RAPPORTO SULL'IMPATTO AMBIENTALE

**PROGETTO DI RIPRISTINO MORFOLOGICO E AMBIENTALE DELLA PARTE EST
DELLA DISCARICA LOCALIZZATA IN COMUNE DI MEDOLLA (MO),
VIA CAMPANA N.16**

PRESENTATO DA AIMAG SPA
VIA MAESTRI DEL LAVORO N.38, COMUNE DI MIRANDOLA (MO)

Venerdì, 04 Dicembre 2015

Figura 2 - Planimetria Discarica Aimag di Medolla con rete di monitoraggio delle acque superficiali e meteoriche di ruscellamento.

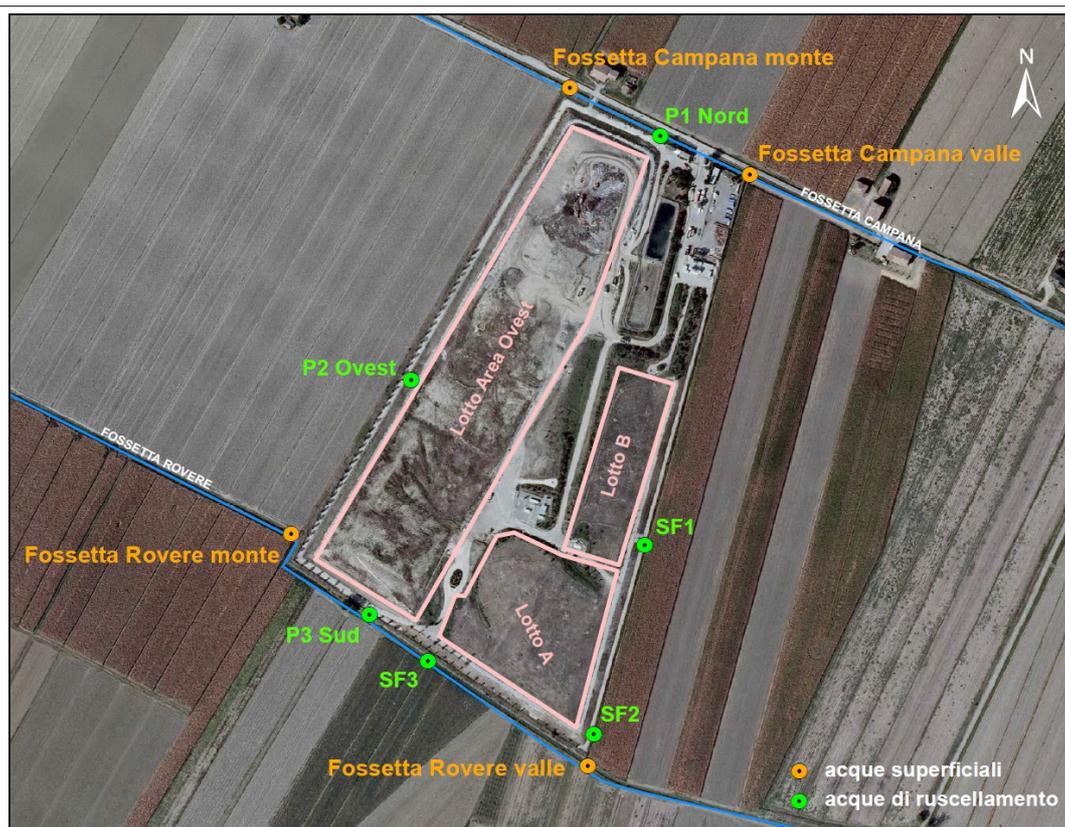
Per quanto attiene il piano di monitoraggio delle acque superficiali e meteoriche di ruscellamento presentato dal Gestore, non si apportano modifiche o integrazioni. Si mantiene la frequenza di campionamento di tutti i parametri della tabella 2 a trimestrale per la fase di gestione operativa, che diventa semestrale per la fase di gestione post-operativa per tutti i sette punti; il campionamento di Arpa, invece, rimane annuale per la fase di gestione operativa e biennale per la fase di gestione post-operativa.

Si propone di modificare la procedura di superamento dei livelli di guardia, vincolando la ripetizione del campione ad una valutazione da parte del Gestore, dei risultati analitici delle acque di ruscellamento veicolate nel corpo idrico recettore che ne ha evidenziato il superamento.
